## MERKNADSSKJEMA – FORSLAGSSTILLER SIN KOMMENTAR TIL MERKNADAR OG UTTALE - 1.GONGS HØYRING

<b>Plannavn</b>	Søndre Urhaug bustadområde
<b>PlanID.</b>	4631-2019 000 100
<b>Saksnummer</b>	
<b>Utarbeidet av</b>	Arkoconsult AS
<b>Dateret/Revidert</b>	30.01.20/09.10.20/25.06.21

Vedlegg  
Oversiktskart

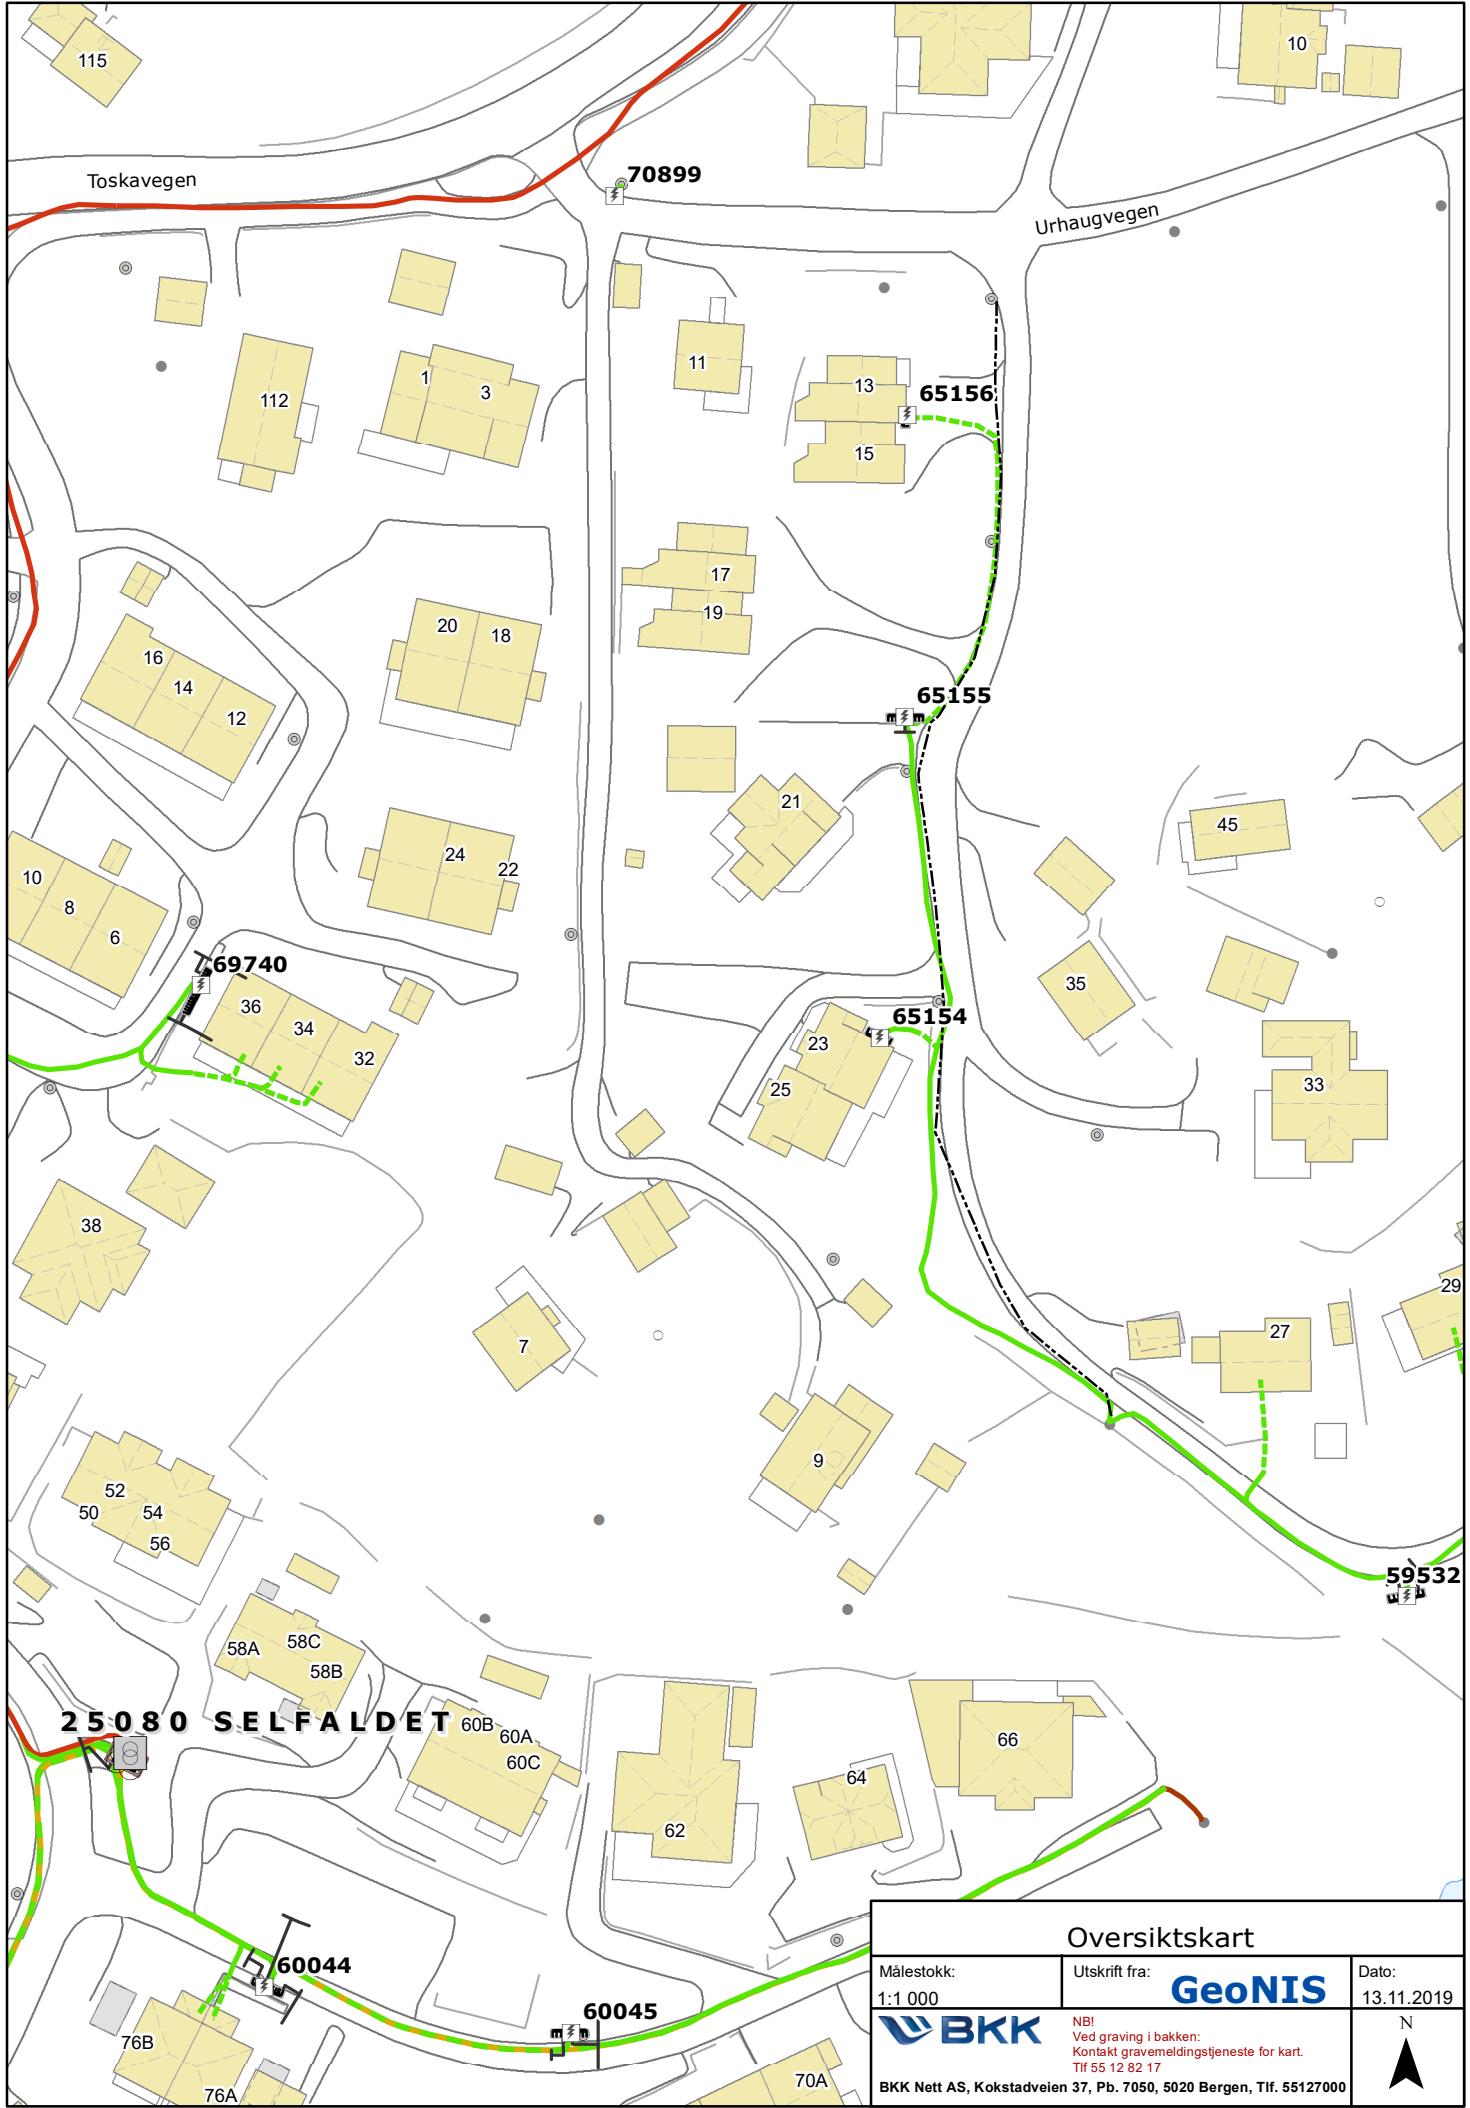
Høyspenningskablene som ligger innenfor planområdet, må tas hensyn til. Det viktigste er at det ikke planlegges bebyggelse over eller nært ved kabelgrøften slik at kabelanlegget kan utsettes for fare og fremtidig tilkomst til kabelanlegget hindres. Det vises til vedlegg hvor eksisterende høyspenningskabel er tegnet inn i krysset mellom Toskavegen og Urhaugvegen.
